An die
Stadt Augsburg
Rathausplatz 1

**Stellungnahme zum Flächennutzungsplan „nördlich der Bürgermeister-
Ackermann-Straße, östlich der Grenzstraße“**

Radwege

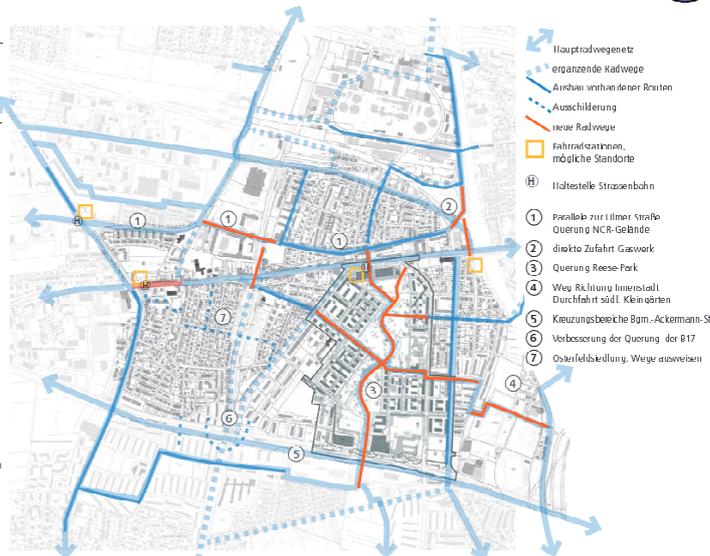
Damit Radwege gerne genutzt werden, sollten sie nicht an einer Hauptverkehrsstraße entlang führen, aber auch nicht zu viele Ecken, Umwege, Randsteine, Ampeln etc haben. Die im ISEK vorgesehene Achse quer durch das Planungsgebiet ist mit einigen rechten Winkeln und Umwegen versehen. Wir fordern eine Wegeführung, die den Bedürfnissen von Radfahrern und Fußgängern entspricht, und eine attraktive Querverbindung vom Wertachweg in den Westen Augsburgs darstellt.
